洪水調節について

市房ダムの操作と記録について

矢黒地区の改修状況について

昭和40年7月2日～3日の市房ダムの操作状況

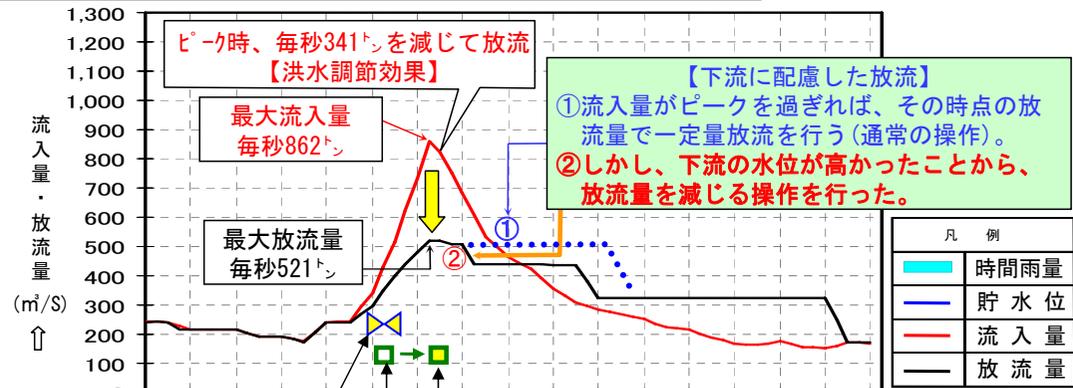
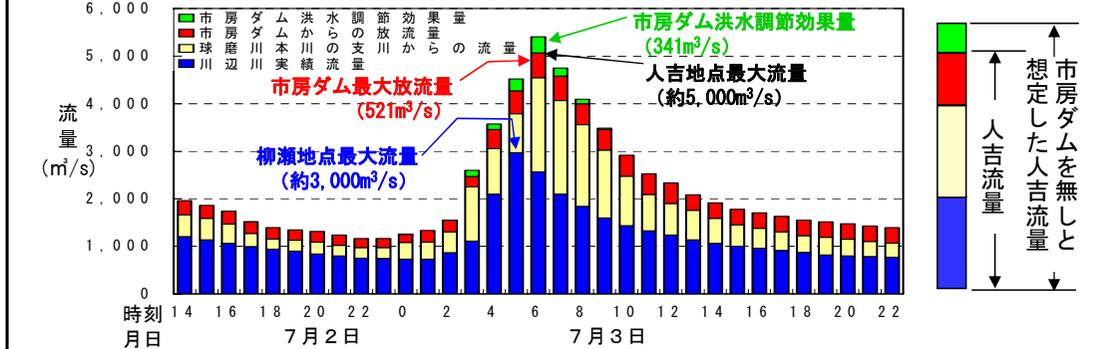
- 市房ダムができてから水害がひどくなった。
- 昭和40年7月洪水の増水の速度は、異常に速く、市房ダムが原因ではないか。
- 洪水の最中、さらに市房ダムから放水する広報宣伝（広報車・サイレン）があったとの意見がある。

昭和40年7月洪水時の市房ダム放流の実態については、市房ダム放流日誌に詳しく時刻・放流量などが記載されているが、流入量はなんの記載もない。当時言われていた1時頃から3時頃までの降雨量のいちばん激しかったときの流入量でダムが満杯になり、これを急に放流したことが異常な水位の上昇の原因だ、との意見がある。

○ダムの操作は流入量より多く放流量をすることはなく、**下流のピーク流量を下げる**ことがあっても増大させることはない。

○当時の警報に関する記録が残っていないため、操作規則や操作記録等で警報時間を推定。

→ダムから人吉までの距離を考慮すると球磨川（人吉地点）の水位上昇と同様の時間（7月3日AM2時30分前後）に警報車の人吉市に到着し、**警報が行われていたと推測**。

→市房ダムからの警報内容が、**洪水調節を行うことによって、洪水調節を行わない場合と比べて、川の水が増えてかえって危険となるような誤解を与える内容**。これについては、今後改善が必要。

人吉でサイレンによる警報が行われたと推定される時間→(0時30分頃)

人吉で警報車による警報が行われたと推定される時間→(2時30分～3時00分頃)

流入量の算出

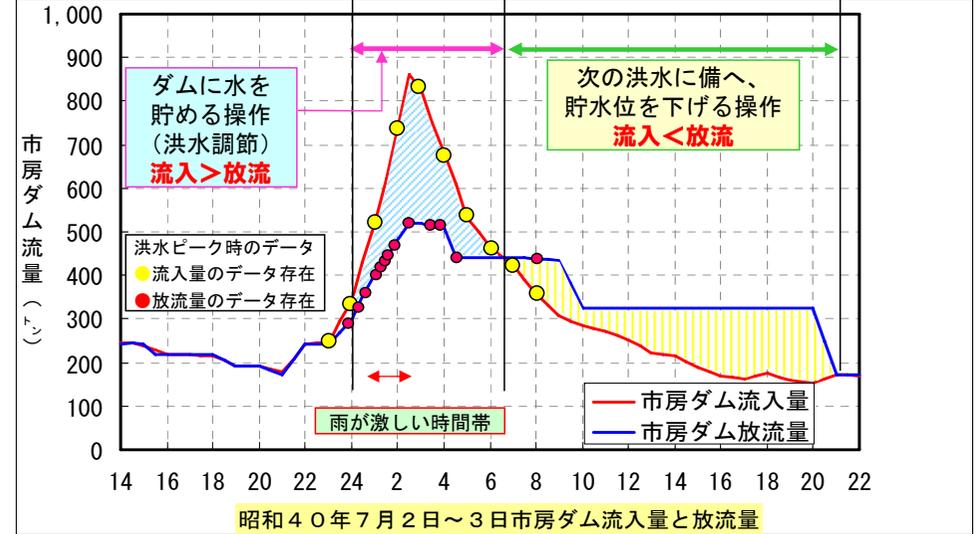
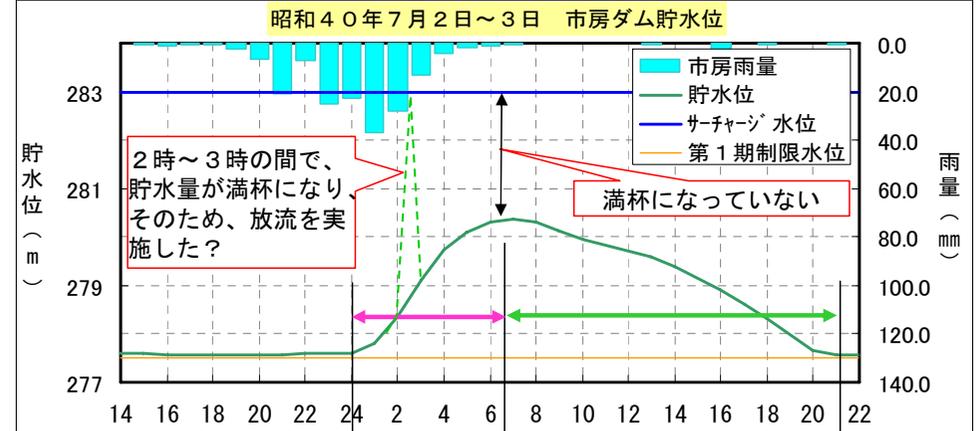
データの記載が無い時間帯に、放流を実施したとの意見

流入量の算出：観測している貯水位とゲートの開度から算出される放流量を用いて推定。

ダムへの流入量（10分間あたり）は、貯水量の増加量と、放流量の合計から求める。

$$\text{流入量} = (12\text{万m}^3 + 20\text{万m}^3) \div 600\text{秒} \approx 533\text{m}^3/\text{s}$$

- ダムの操作は、流入量に対して一定の量を減じて放流するという「操作規則」に基づき実施している。
- ダムの貯水位が最高水位になったのは、流入量がピークとなった3時頃ではなく、4時間後の7時頃であった。また、この時の水位はサーチャージ水位まで約2.6mの余裕があり、満杯にはなっていない。
- さらに、急激に放流量を増加していれば、貯水位に大きな変動が生じるはずであるが、貯水位の記録からすると急激に放流した事実をうかがうことはできない。
- 市房ダムのゲート操作において、誤操作や故障による異常放流を防止する安全装置が装備されており、急激に放流量を増加させることはできないようになっている。

矢黒地区の河川改修

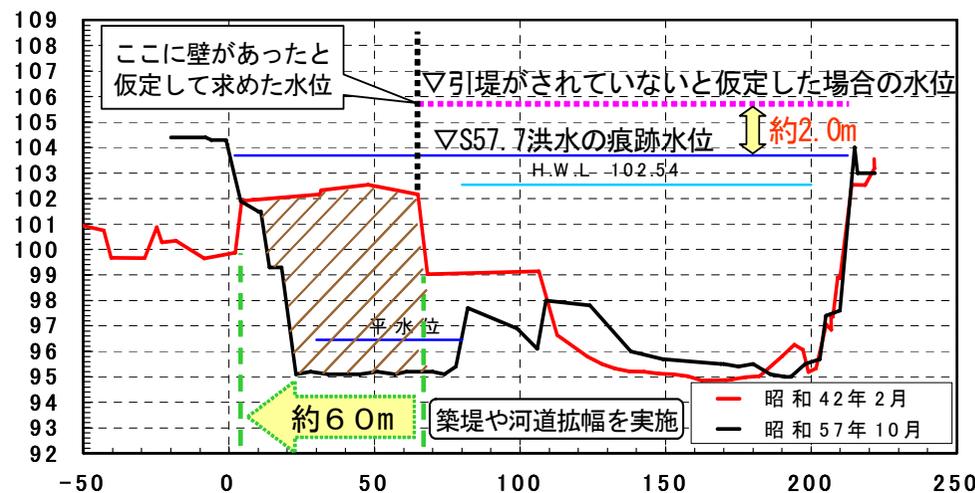
やぐろ 矢黒地区の改修により、被害が無くなると聞いていた。

- ・昭和40年の洪水を契機に、昭和41年球磨川の工事実施基本計画を策定。
 - 基本高水のピーク流量 人吉地点：7,000m³/s
 - 計画高水流量 人吉地点：4,000m³/s、矢黒地点：4,400m³/s
 - 洪水調節量 人吉地点：3,000m³/s
- ・上流での洪水調節を行うことを前提とした計画高水流量に合わせ、河川改修を行っている。このため、河道の整備が完了しても洪水調節施設が全て完成するまでは、計画高水流量を超える洪水に対しては被害の発生する可能性がある。
- ・矢黒地区では昭和42年から昭和56年にかけて河道改修事業(引堤)を実施し、河道で流せる流量が大幅に増大。(約2,500m³/s→約4,200m³/s)

引堤の実施により昭和57年洪水の矢黒地区付近のピーク水位は約2.0m低下したと推定される

- 矢黒地区では昭和42年度に約53,000m³の掘削を実施。(60/100～60/600)
- 約60mの引堤により、洪水の流下断面を約800m²から約1,300m²に拡大。(60k400)

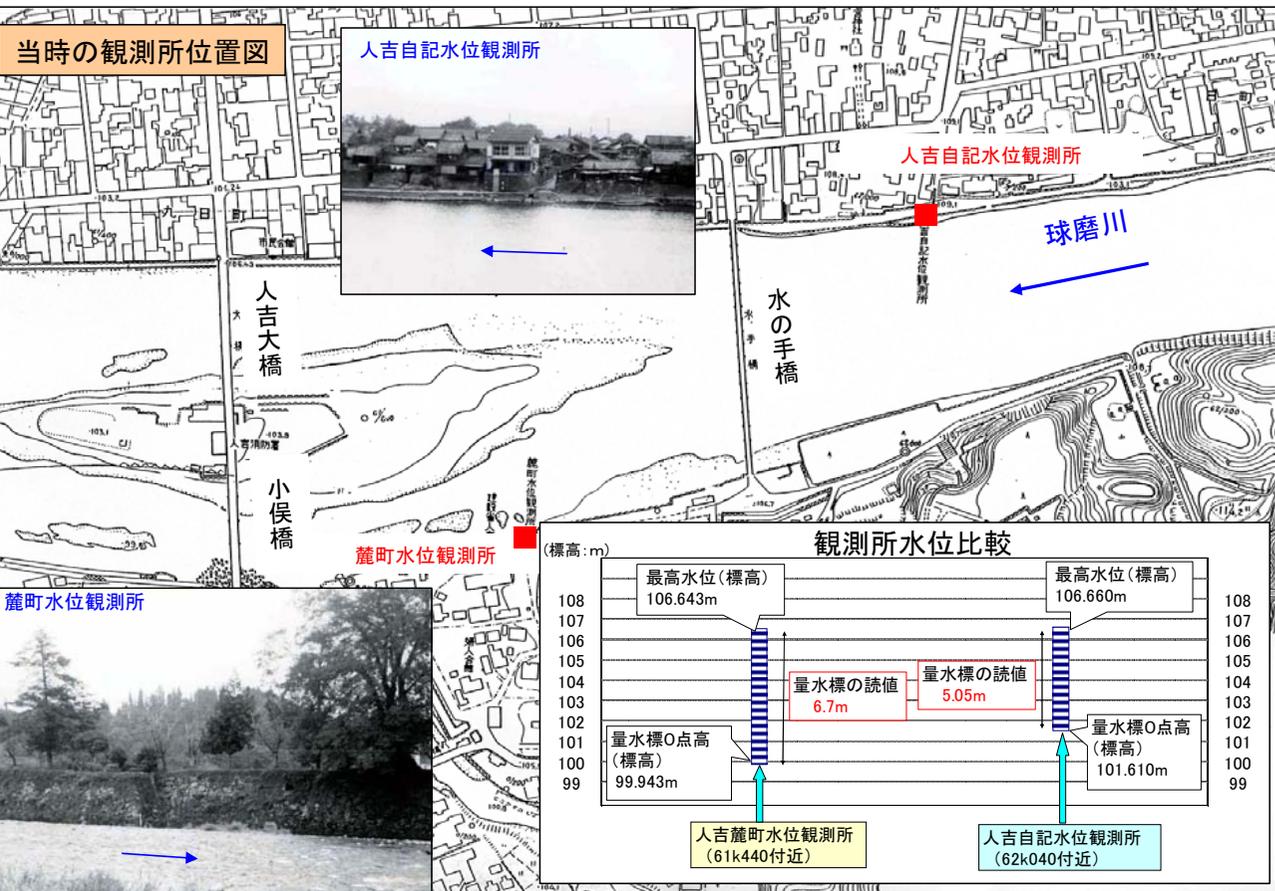
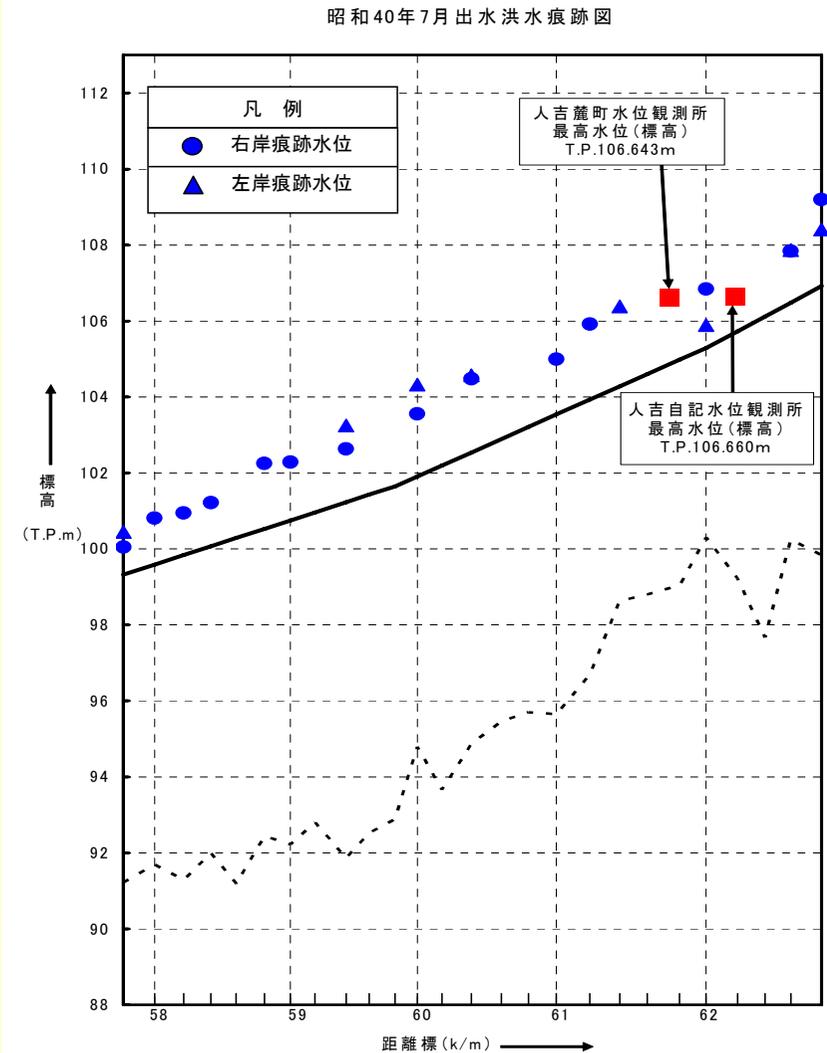
昭和40年7月3日洪水において、人吉観測所の洪水水位を国交省（当時建設省）は「6.70m（河川部長発言）」と「5.05m（建設省資料）」の2とおり示しており数値を改ざんしているのではないか。

- ・麓町水位観測所 → 6.70m（河川部長発言）
- ・人吉自記水位観測所 → 5.05m（国交省資料）

- ・麓町水位観測所 標高 99.943m+6.70m=106.643m
- ・人吉自記水位観測所 標高 101.610m+5.05m=106.660m

2つの水位は、異なる水位観測所で観測された最高水位を示したものの、2箇所の水位観測所があることによって誤解が生じたもの。

2つの観測所の水位は、洪水痕跡水位から見ても大きな差は見られない。
